부호	내 용	수정자	승인자	년 월 일
1	원가 절감[설변No.연구2006-209] (도금 두께 변경)	김은희	윤상진	2006. 10. 24.

도명 N-J-BR VER.1

도번 CN00801-7/1

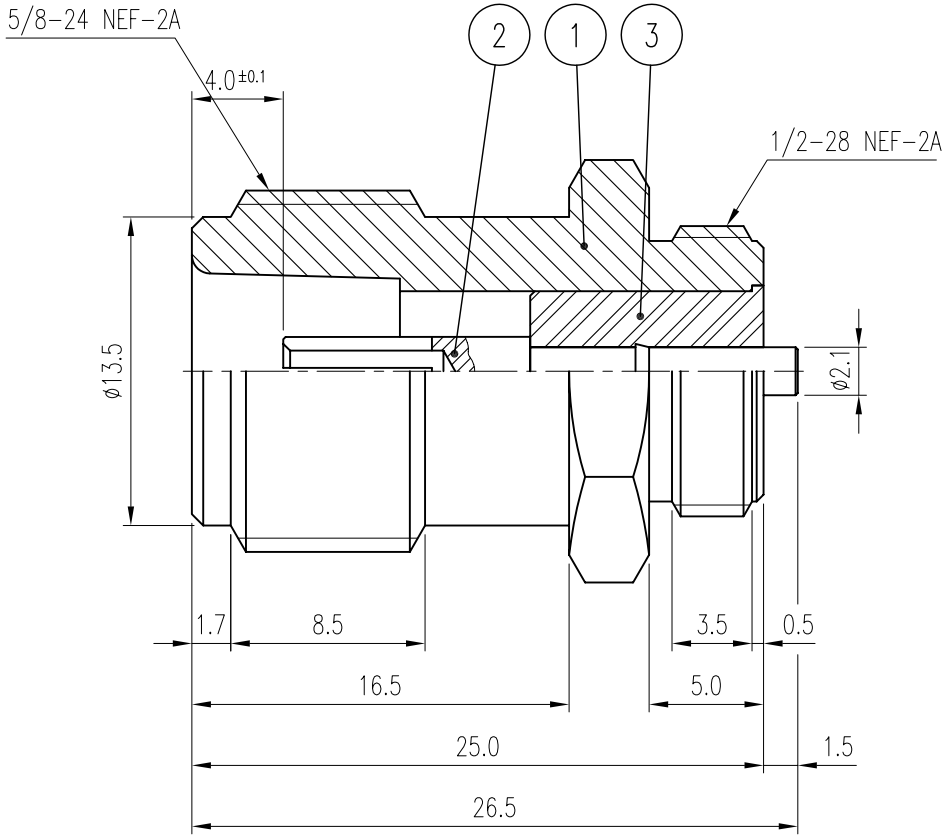
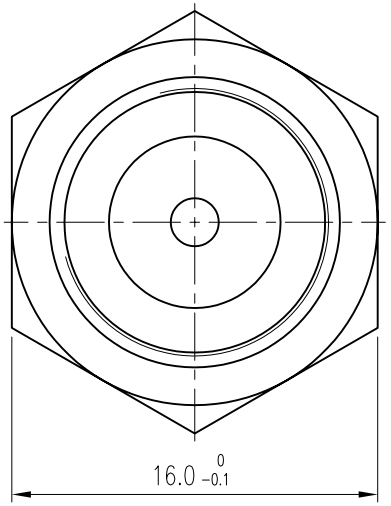
품번	품 명	수량	재 질	표면처리	비 고
	3	INSULATOR	1	TEFLON		DIN00683-N/1 (H8106)
1	2	CONTACT	1	BeCu	Silver Plate ~~Silver Plate(6μm)~~	DCT00720-5/1 (E8304)
1	1	BODY	1	MBsBD	Nickel Plate(유광) ~~Nickel Plate(무전해)~~	DBD00955-5/1 (D8317)
